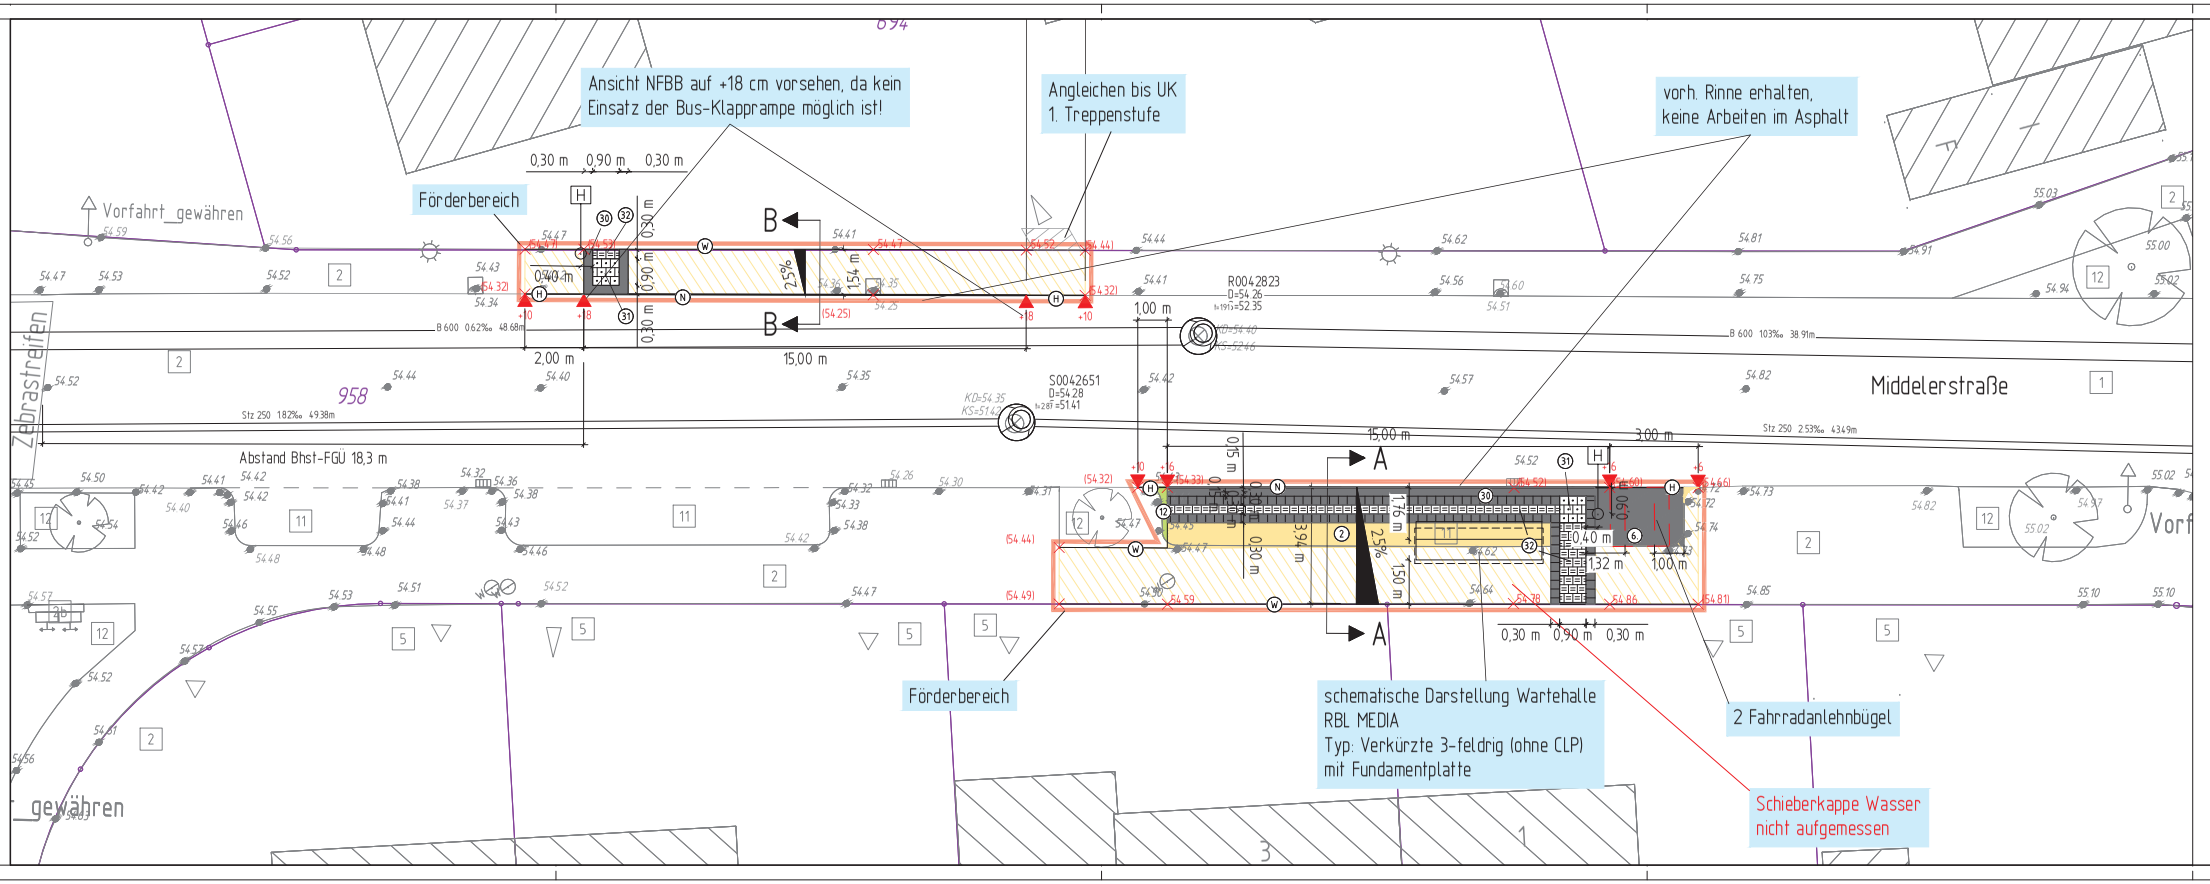
Ansicht NFBB auf +18 cm vorsehen, da kein Einsatz der Bus-Klapprampe möglich ist!
Angleichen bis UK 1. Treppenstufe
vorh. Rinne erhalten, keine Arbeiten im Asphalt
Förderbereich
Vorfahrt_gewähren
Zebrastreifen
Middelerstraße
Abstand Bhst-FGÜ 18,3 m
R0042823
S0042651
Förderbereich
schematische Darstellung Wartehalle RBL MEDIA Typ: Verkürzte 3-feldrig (ohne CLP) mit Fundamentplatte
2 Fahrradanlehnbügel
Schieberkappe Wasser nicht aufgemessen
